聯聚中維大廈商場、辦公室新建工程 (臺中市西屯區惠國段178地號等3筆)

環境影響說明書

專案小組初審 簡報

會前書面意見回覆說明

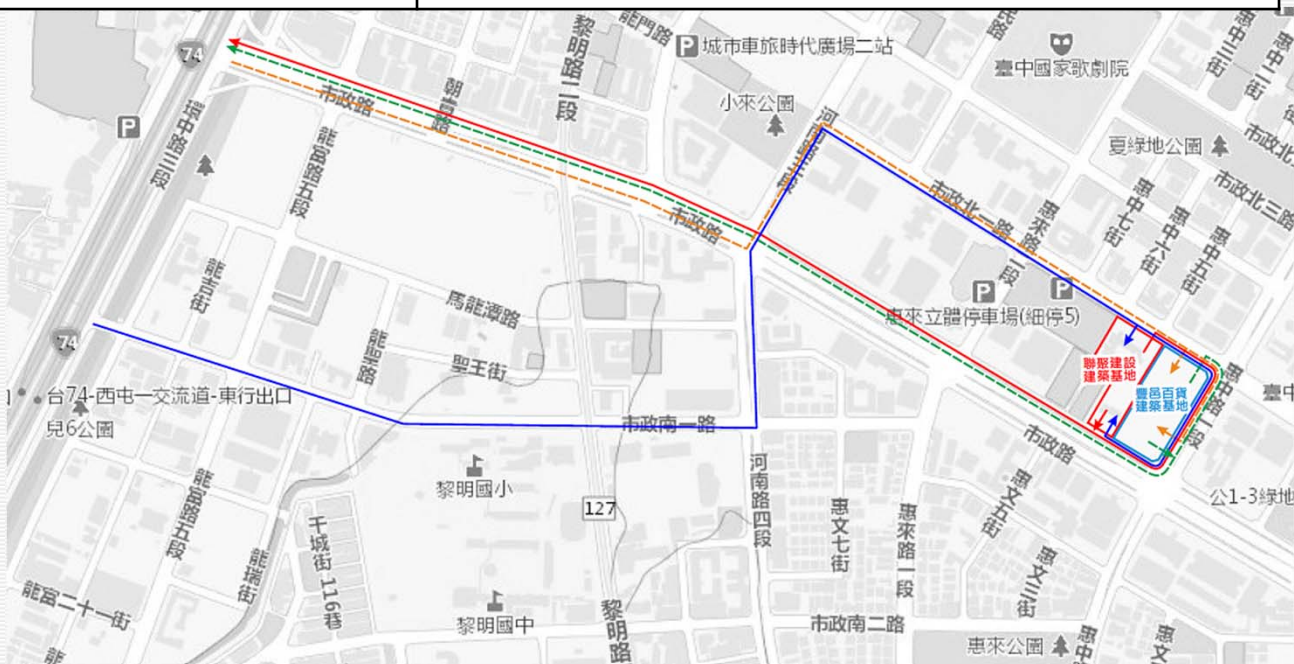
審查意見	原環說書內容	回覆說明	頁次
1. 施工車輛運輸動線規劃採順行環繞對交通影響較小，唯由市政路左轉河南路時，對車流影響較大，應有該路口減少衝擊策略，如替代路線由市政南一路左轉河南。	詳圖 7.6.1-1 所示。	感謝委員意見，已依委員建議調整車輛改行市政南一路，調整後車行動線路線①：經由台74線→環中路→ 市政南一路 →河南路→市政北一路進入基地，經由基地→市政北一路→惠中路→市政路→環中路→台74線離開；路線②：經由台74線→環中路→ 市政南一路 →河南路→市政北一路→惠中路→市政路進入基地，經由基地→市政路→環中路→台74線離開，詳圖2。	P.7-57~ P.7-58
2. 請說明施工車輛至環中路後是否需進入台74線如有規劃之上下閘道在何處?	—	施工車輛是經由台74線銜接環中路，主要經由台74線西屯交流道及南屯二交流道路等二處匝道，詳圖2。	P.7-58
3. 臨時停等區可能影響下閘道右轉車輛通行，請評估其影響及替代停等區。	—	施工車輛臨時停等區規劃環中路可能影響環中路上下匝道車流，故施工車輛佔停規劃調整至市政南一路路邊，向交通局租借現有之路邊停車格作為臨時停車位使用，詳圖2。	P.7-58

施工車輛進出動線及改善措施 – 路線調整

◆ 施工動線①（市政北一路進出）

進入動線：台74線→環中路→**市政南一路**→河南路→市政北一路進入基地

◆ 施工動線②（市政路進出）

進入動線：台74線→環中路→**市政南一路**→河南路→市政北一路→市政路進入基地

圖4 植栽計畫四季說明示意圖

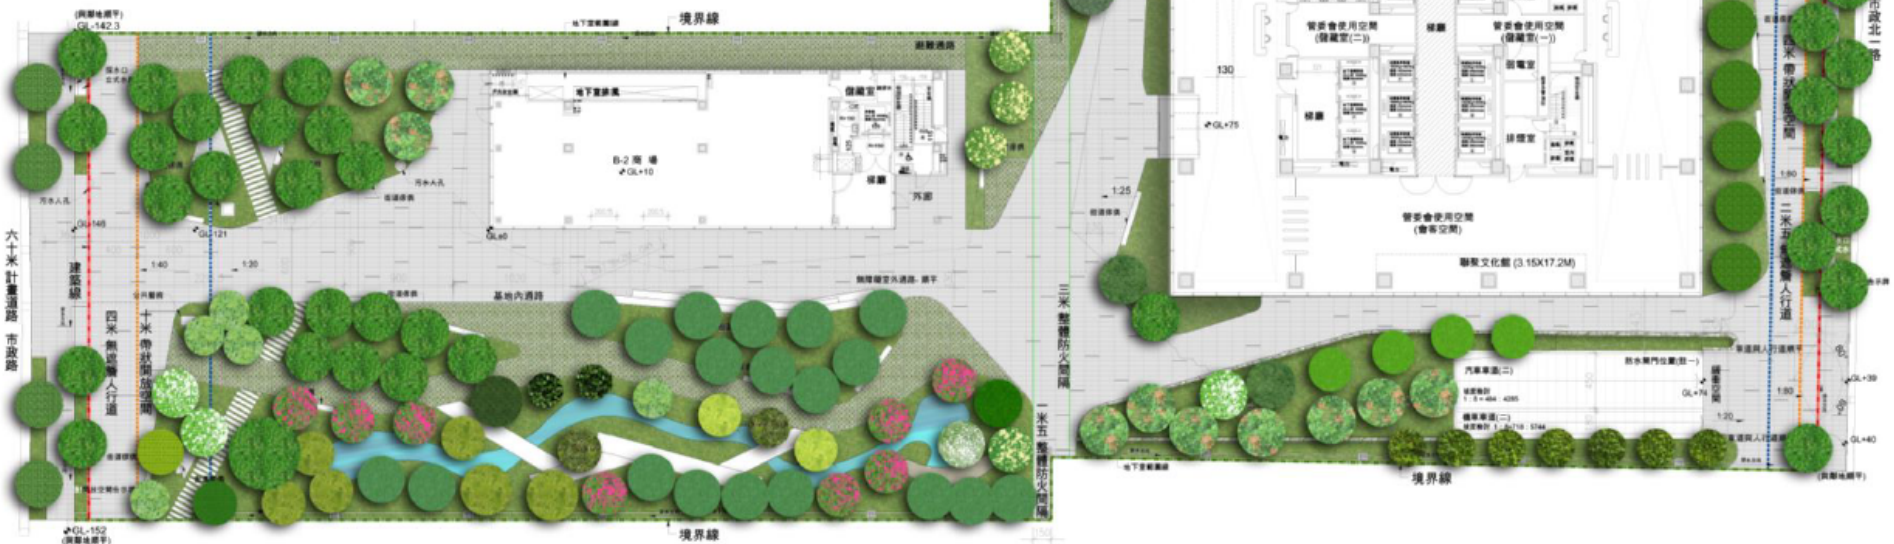
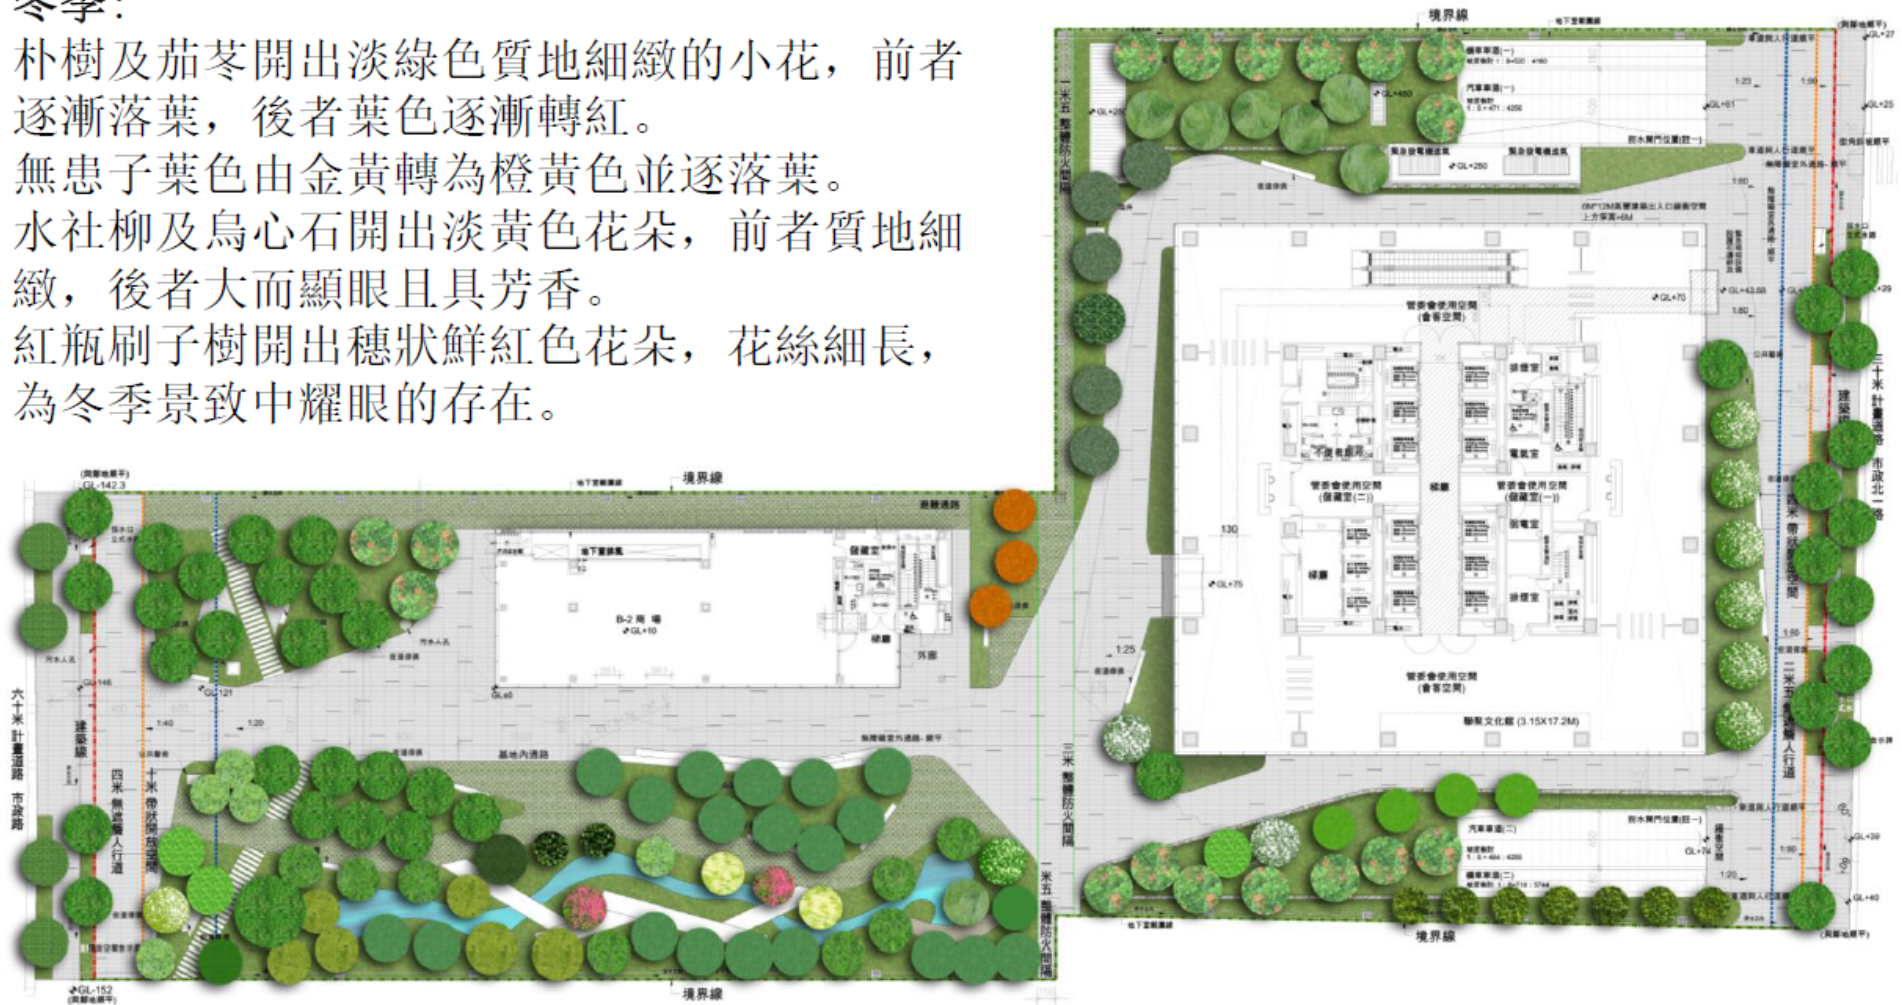
四、吳委員朝景			
(一) 現勘審查意見			
審查意見	原環說書內容	回覆說明	頁次
1. 植栽計畫 (春夏秋冬)。	—	本案於地上一層規劃五葉松、台灣梭羅木、光臘樹、杜英等共115株喬木，灌木有日本女貞、立鶴花、金門赤楠、珍珠馬茶等；地被為台北草，喬木及灌木選用之植栽，花期一年四季均有搭配，營造景觀視覺層次豐富的休息場域。 本案植栽計畫四季說明詳如下圖4。	P.5-17 附錄二十
2. 順、逆打工法比較。	—	本案屬深基礎開挖，故地下室開挖採逆打工法，為工期較短及以RC結構體作為擋土支撐擋土穩定性高之地下室施工作業。需配置逆打鋼柱、逆打基樁，施工單價較高，混凝土回補也較為複雜。 順打工法則為工程費用較低，傳統工法已成熟、施作限制少。惟開挖土方量較大、工期長，施工噪音及粉塵較大。	P.8-26
3. 基地開挖安全監測計畫如何。	—	已擬定地下室安全觀測系統之擋土牆壁鋼筋應力觀測7處、擋土柱內傾斜管7處、地下水位5處、周圍沉陷量約40點、逆打鋼柱之沉陷扶起筏基底版水壓3處、建物沉陷觀測5處及建物傾斜量測5處，上述觀測項目將安排於周邊鄰房及道路，定期觀察基地及周邊鄰地之地質狀況，以妥適安排工程作業。	P.8-1 附錄十七
4. 如何落實銀級綠建築。	—	感謝委員意見，於規劃階段，除了考量符合開發單位需求與法規設計，設計團隊將綠建築設計手法巧妙融入設計裡，以達到綠建築要求的各項效能，並於建照取得後提送台灣建築中心審核。後續在施工階段，就會依據送審核准之圖說，明確掌握綠建築相關工程的施工狀況，以達到落實綠建築之目標。	—

流蘇及山黃梔開出白色花朵，前者質地細膩，後者大而顯著且具芳香。
 台灣魚木及無患子開出淡黃色花朵，前者花朵較大且具特殊的花絲，後者呈穗狀並向上延展。
 穗花棋盤腳開出具漸層色彩的穗狀花朵，由白色至桃紅色，且其呈繩狀下垂的造型及香味成為各端景的焦點。

台灣梭羅木及大頭茶開出淡黃色及白色花朵，前者花數眾多呈球狀花團，後者花朵較大，中心呈黃色，具清香。無患子葉色變黃，成為廣場空間尺度中的視覺焦點。穗花棋盤腳的花朵仍持續開展。

朴樹及茄苳開出淡綠色質地細緻的小花，前者逐漸落葉，後者葉色逐漸轉紅。
 無患子葉色由金黃轉為橙黃色並逐落葉。
 水社柳及烏心石開出淡黃色花朵，前者質地細緻，後者大而顯眼且具芳香。
 紅瓶刷子樹開出穗狀鮮紅色花朵，花絲細長，為冬季景致中耀眼的存在。

圖6 與鄰近惠國段174地號尖峰時段車流進出情況示意圖

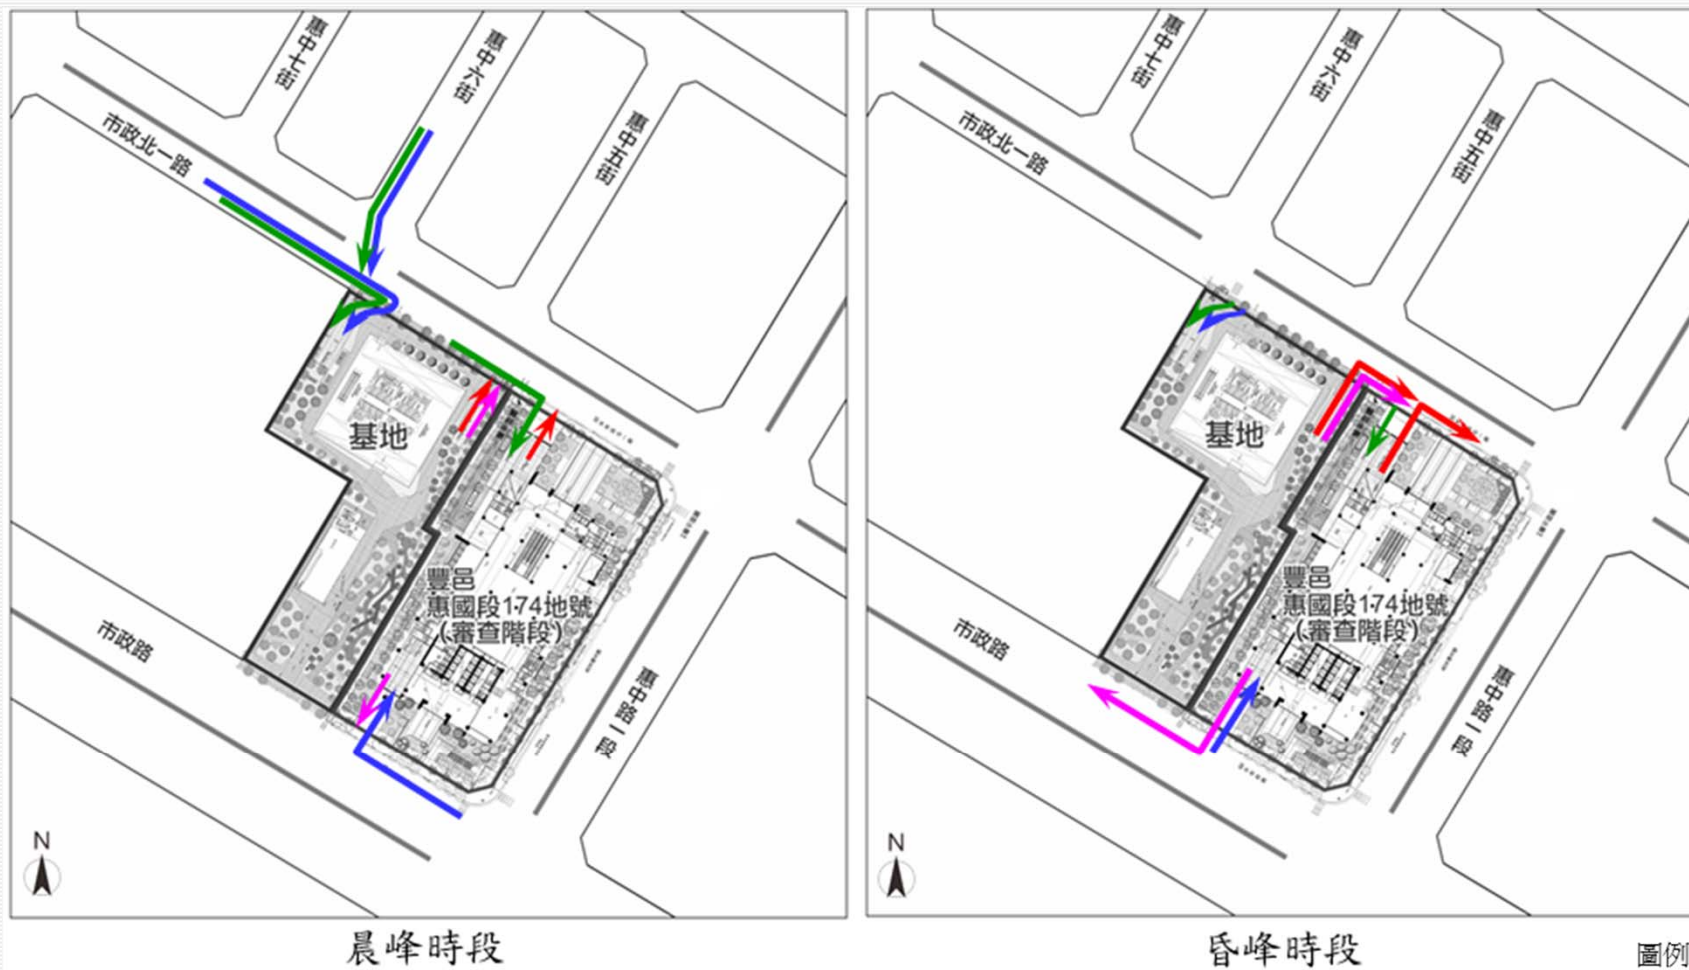
審查意見	原環說書內容	回覆說明	頁次
1. 交通動線之設計於施工期間應全面考量，商業大樓之交通動線於營運期如何處理應予以說明。	—	<p>感謝委員意見，施工期間施工車輛進場路線已避開市政路，調整改行駛市政南一路，可降低對市政路之交通負荷，並租借市政南一路路邊停車格供本案施工車輛臨時停放使用，避免施工車輛於基地周邊臨停造成較顯著之交通衝擊，詳圖2。</p> <p>本案於車道規劃階段將東側惠國段174地號新建工程納入考量，本案機車入口及汽車入口規劃基地面臨市政北一路之上游，機車入口及汽車入口規劃基地面臨市政北一路之下游，營運期間尖峰時段車輛進出可與鄰地惠國段174地號車輛進出之干擾降至最低，詳如下圖6。</p>	<p>P.7-57 ~P.7-58</p> <p>P.7-59 ~P.7-61</p>

- 圖例
- 機車進入動線
 - 機車離開動線
 - 汽車進入動線
 - 汽車離開動線
